**Parco Regionale delle Alpi Apuane
U.O. Pianificazione territoriale**

**Provvedimento Autorizzatorio Unico Regionale
(art. 27 bis del Dlgs 152/2006)**

ditta: Turba Cava Romana Srl

**Progetto di coltivazione della cava Suspigionica-Prunelli
Piastrina**

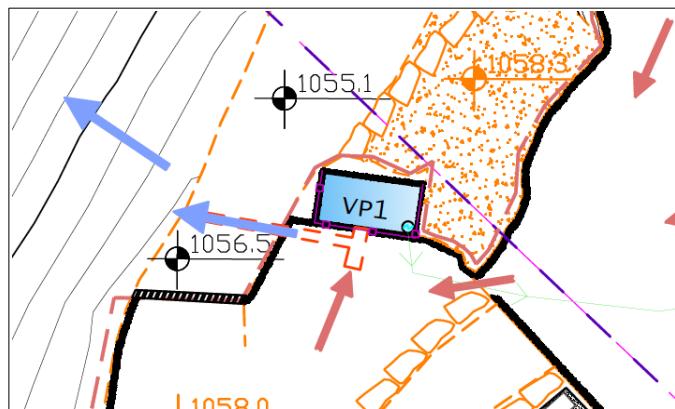
Nella relazione viene indicata la potenza elettrica in 300 KW o in 300 KVA. Le due unità di misura sono differenti (rapporto di conversione 0.8) e pertanto la ditta dovrà indicare a quale fare riferimento. Si tenga presente che la potenza elettrica erogata indicata nella relazione corrisponde, tenendo conto della efficienza media dei generatori a gasolio, ad un valore molto vicino alla soglia di 1 MW. Ad analogia richiesta nella precedente istruttoria, la ditta aveva comunicato in occasione che "Prima della sua installazione si procederà ad inviare ad ARPAT la scheda tecnica da cui si potrà desumere che la potenza termica nominale rimarrà inferiore al valore di 1MW termico".

Ai fini della presente istruttoria e di valutare la necessità di richiedere l'autorizzazione alle emissioni convogliate, si richiede che sia fornita evidenza di quanto dichiarato mediante l'invio della scheda tecnica dell'impianto che si intende installare.

Si ricorda comunque l'obbligo di richiedere ed ottenere la prescritta autorizzazione qualora il generatore che verrà installato avesse effettivamente una potenza termica nominale superiore a 1 MW.
